Alim d'origine :

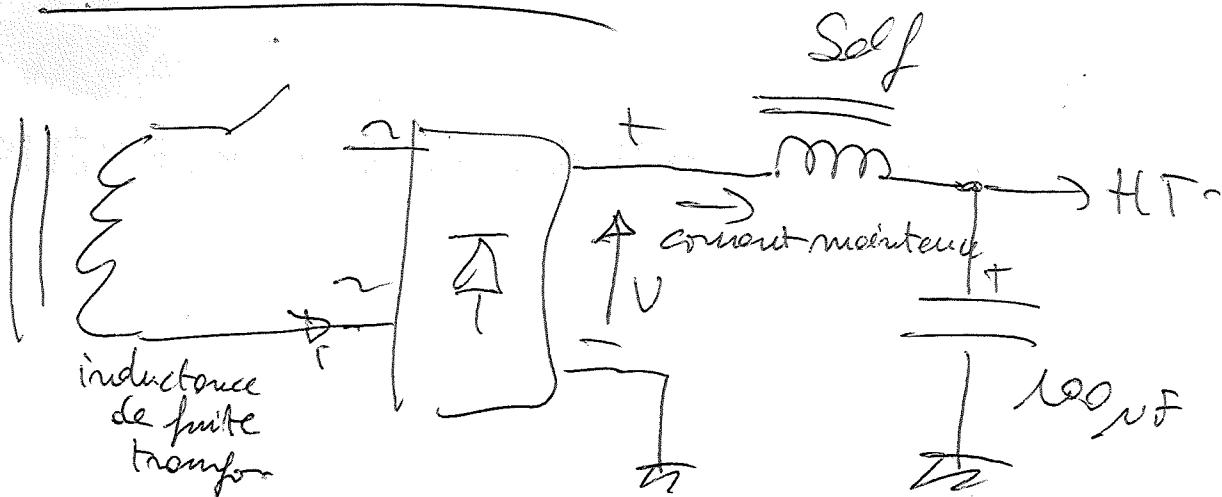
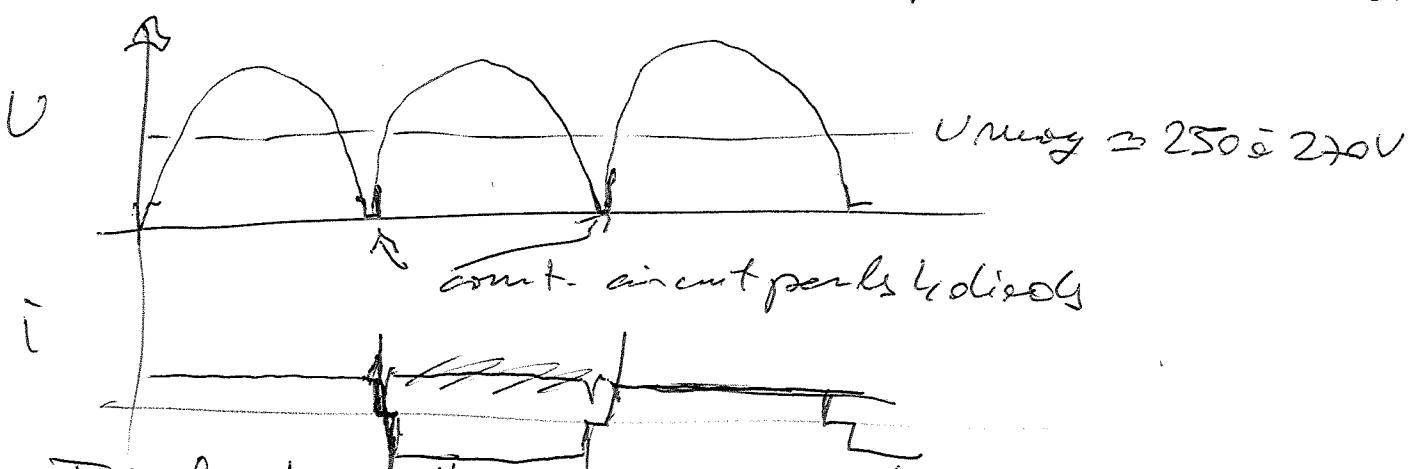
Le pb de cet alim vient du fait que le self maintient le courant dans les diodes, du coup par l'inductance de fuite du secondaire HT du transfo, les diodes (H3 & H4) conduisent en même temps et font un court circuit du transfo au passage à 0. \Rightarrow le transfo souffle, on regarde des parasites impulsifs induits par le circuit d'alim.

Il faut mettre une capte de $10 \text{ à } 22 \mu\text{F}$ sur la sortie du redresseur du coup on a plus ce pb. et la tension moyenne est proche de la tension creste
